Инструкции за монтаж на паразитна ремъчна ролка 532 0158 10 и 532 0189 10

INA 0008

Снимка 1: 532 0158 10 (стария вариант)

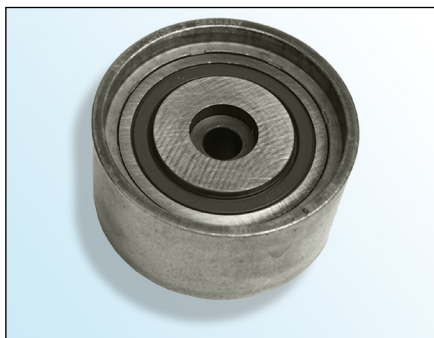
Паразитната ролка **532 0158 10** е заменена с **532 0189 10**.

Паразитната ролка **532 0158 10** **трябва** да се монтира с болт с шестоъгълна глава и с дължина на резбата от **40 мм**.

За монтажа на паразитната ролка **трябва** да се използва включеният в опаковката болт.

Снимка 2: 532 0189 10 (**новия** вариант)

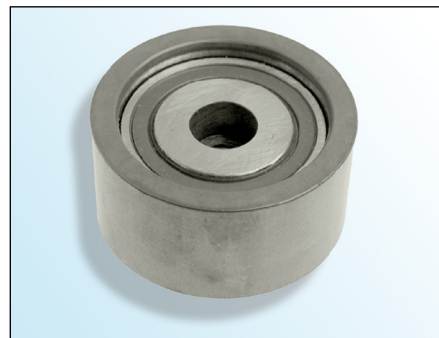
Паразитната ролка **532 0189 10** **трябва** да се монтира с болт с шестоъгълна глава и с дължина на резбата от **30 мм**.

Използването на неправилни болтове може да доведе до повреждането на двигателя!
